**Avis sur le projet du parc éolien  
Des Essards à Martizay et Azay-le-Ferron (36)**

**Autorisation environnementale**

N°MRAe 2022-4188

*Localisation des aires d'étude (source : état initial de l'environnement, page 30)*

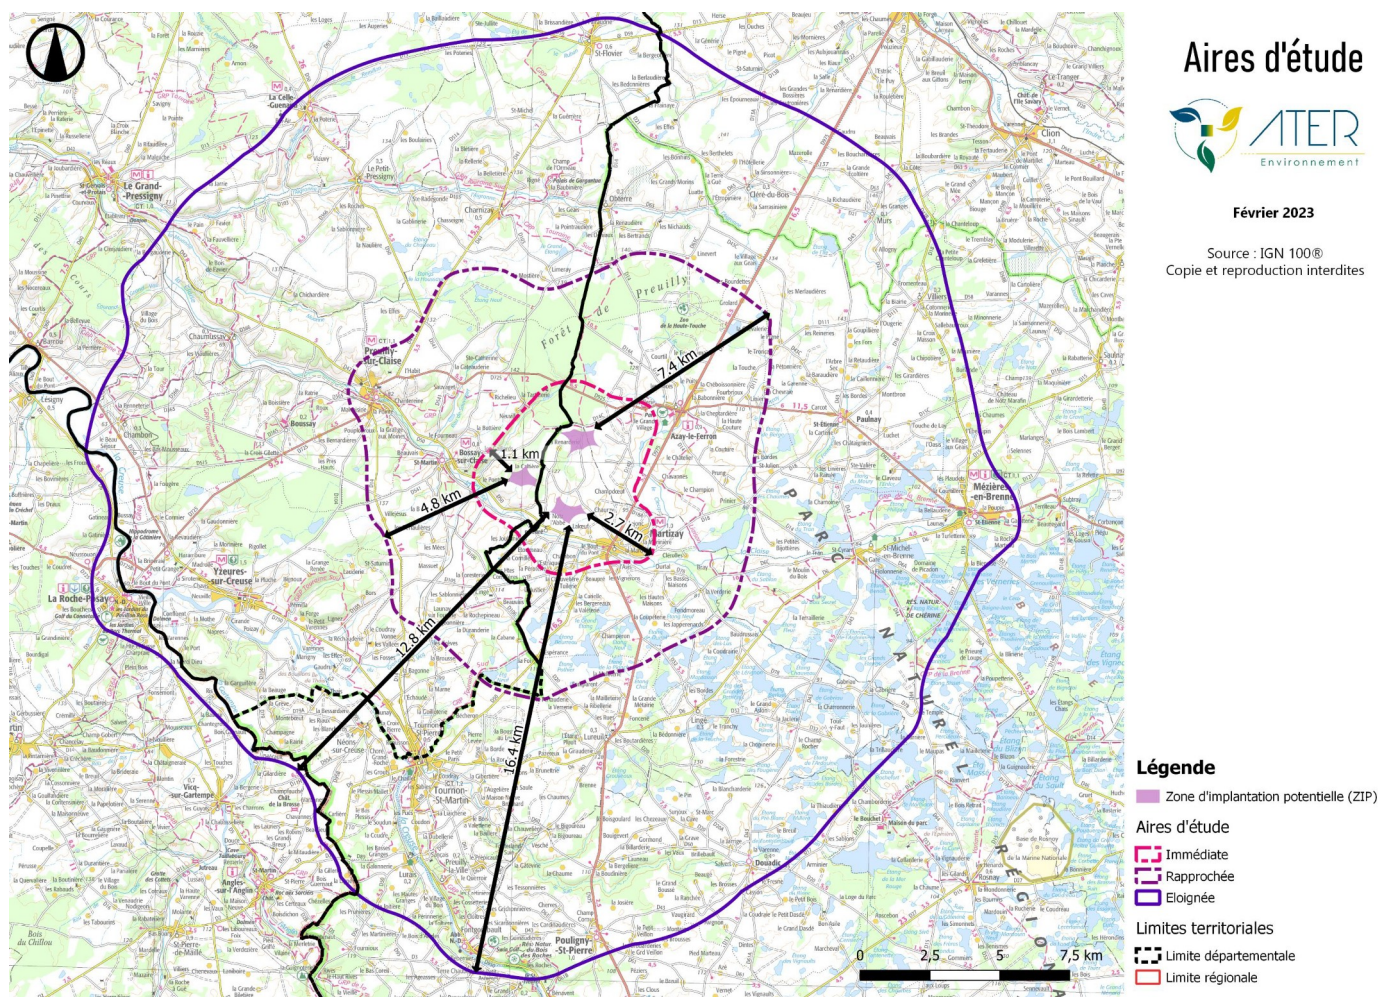
L'étude présente le cheminement envisagé du raccordement électrique du projet au poste source le plus probable, à savoir celui de Preully-sur-Claise, situé à environ 15 km du projet (page 44). Le dossier indique (page 253) que ce poste ne dispose pas d'une capacité suffisante pour accueillir un parc éolien, ajoutant toutefois que le schéma régional de raccordement au réseau des énergies renouvelables (S3REnR) prévoit notamment l'installation de deux transformateurs supplémentaires dans les postes de Preully-sur-Claise et Buzançais. Ces informations restent à confirmer par le gestionnaire du réseau. À ce stade de développement du projet éolien, la décision du tracé de raccordement externe par le gestionnaire de réseau n'est pas connue, puisque la demande de raccordement est déposée une fois l'arrêté d'obtention de l'autorisation environnementale délivré.

L'autorité environnementale recommande de compléter l'étude d'impact par une évaluation des incidences des modalités de raccordement du projet au réseau susceptibles d'être mises en œuvre<sup>3</sup>.
